### Änderung Zonenvorschriften

Wyss Kies und Beton AG, Bürgergemeinde Härkingen  
**Gestaltungsplan mit Sonderbauvorschriften und Zonenplanänderung**  
 Kiesabbau und Auffüllung  
 Untere Allmend / Erweiterung Oberban

**Zonenplanänderung**  
 Situation 1:5000  
**Exemplar für die Genehmigung**

**Änderung Zonenplan 1:5000**

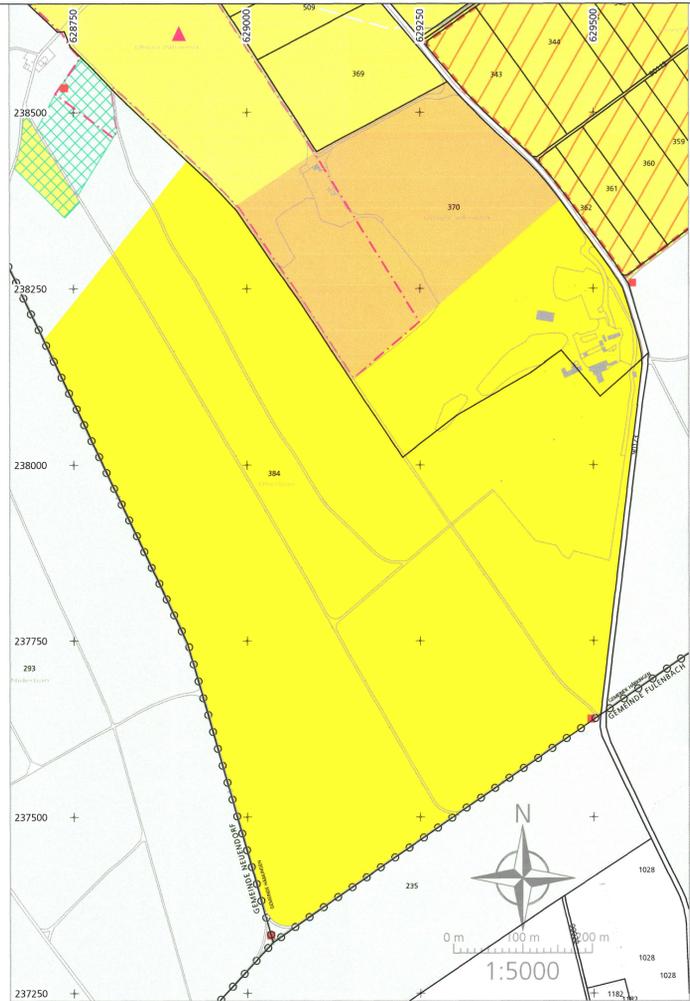
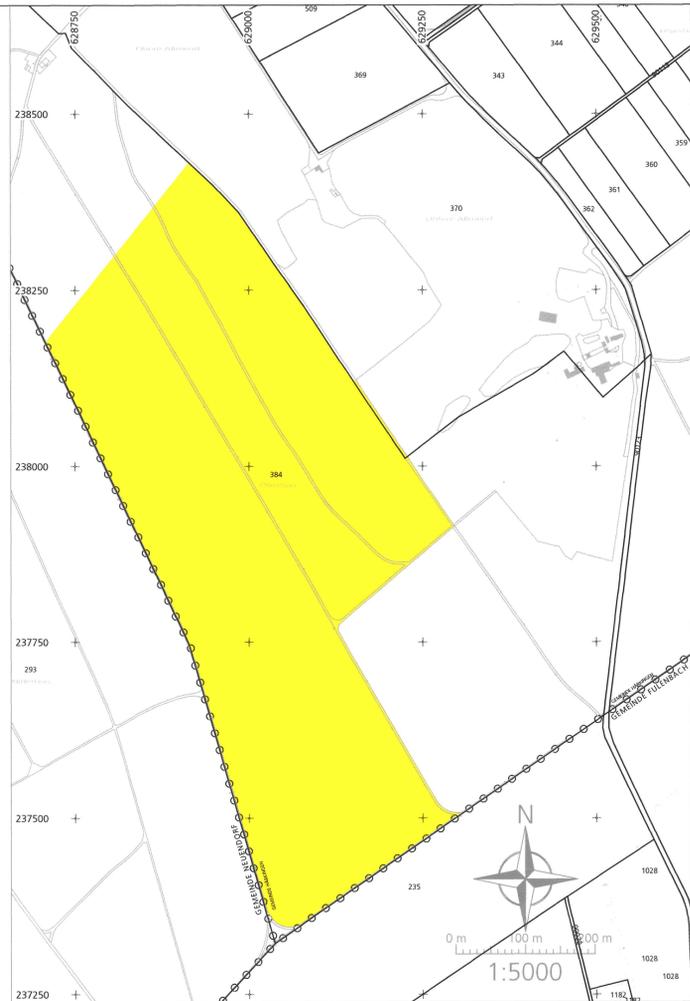
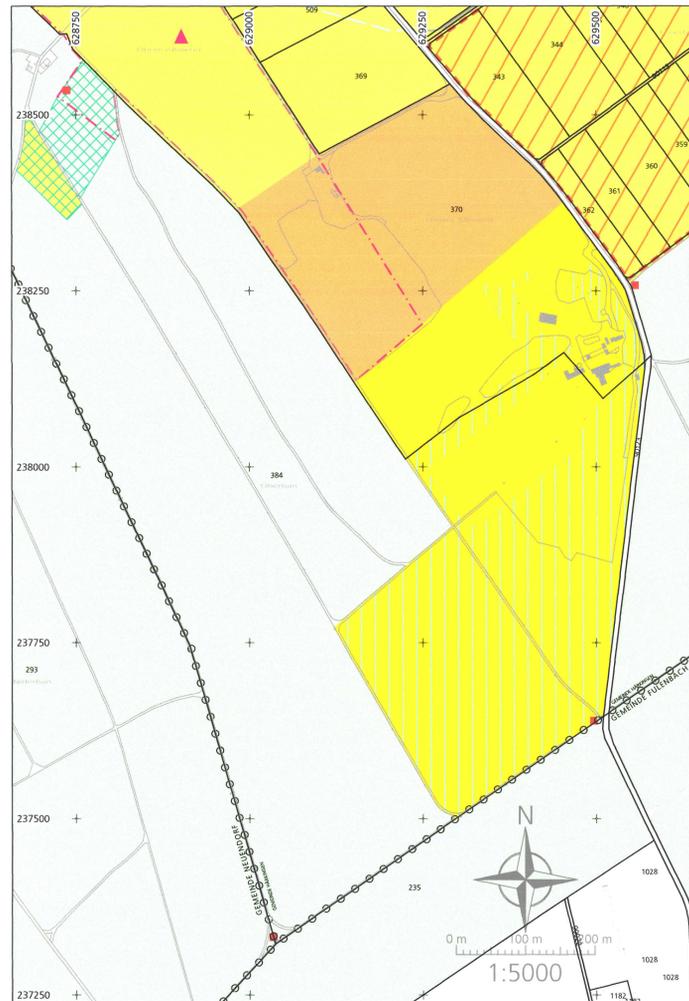
**Rechtsgültiger Zonenplan 1:5000**

**Geänderter Zonenplan 1:5000**

- Legende:**
- Zone für Kiesabbau (RRB Nr. 2013/805 vom 6. Mai 2013)
